Věc: Rekonstrukce traťového úseku Vlkov u Tišnova (mimo) - Křižanov (mimo)

Vysvětlení/ změna/ doplnění zadávací dokumentace č. 9
ve smyslu § 98 a § 99 zákona č. 134/2016 Sb., o zadávání veřejných zakázek, ve znění
pozdějších předpisů (dále jen „ZZVZ“)

SO 02-11-01

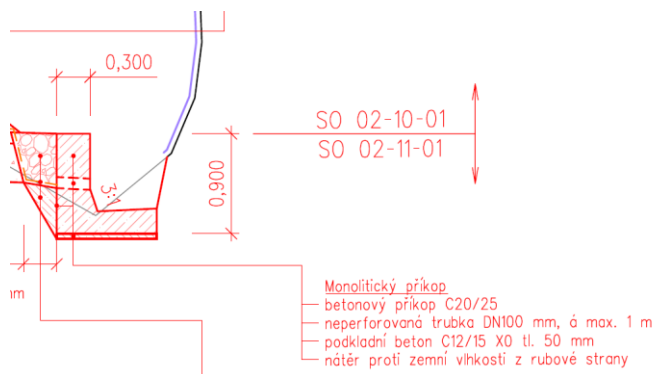
Dotaz a) Domníváme se, že celková kubatura je dle našich výpočtů větší. Dle technické zprávy je
délka žlabu v koleji č.1 387m a v koleji č.2 477m.

Žádáme zadavatele o kontrolu výpočtu a opravu množství položky.

Odpověď ad a): Odkazujeme na odpověď dotazu č. 66.
